CONTRÔLE D'ÉTANCHÉITÉ ET DE CONFORMITÉ D'UN RÉSERVOIR À MAZOUT

RÉF. 134/2026/58689/C01:1

DATE DU CONTRÔLE 10/03/2026
ADRESSE DU CONTRÔLE Rue Nicolas Plennevaux 3 - 5140 Sombreffe

Chambre de visite et accessoires

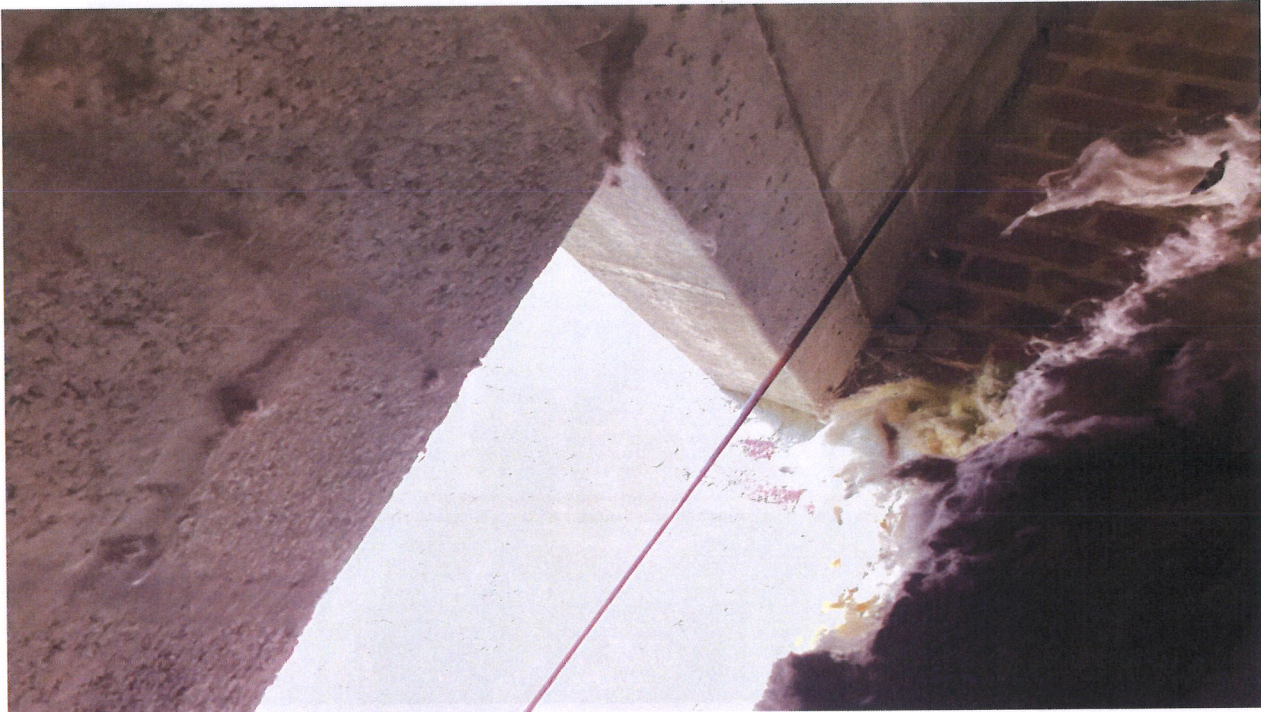
Soutirages par le bas, raccords par le bas, jauges tubes interdit -> à supprimer et boucher de façon étanche ; toutes les connexions doivent se faire à l'aplomb du réservoir

Placer un raccord mal mal 2" sur chaque réservoir

Placer un évent de 5/4" minimum avec bonnet d'évent sur chaque réservoir

Placer une sonde anti débordement électronique sur chaque réservoir

Citerne rectangulaire -> impression que les renforts sont rompus dans la cuve
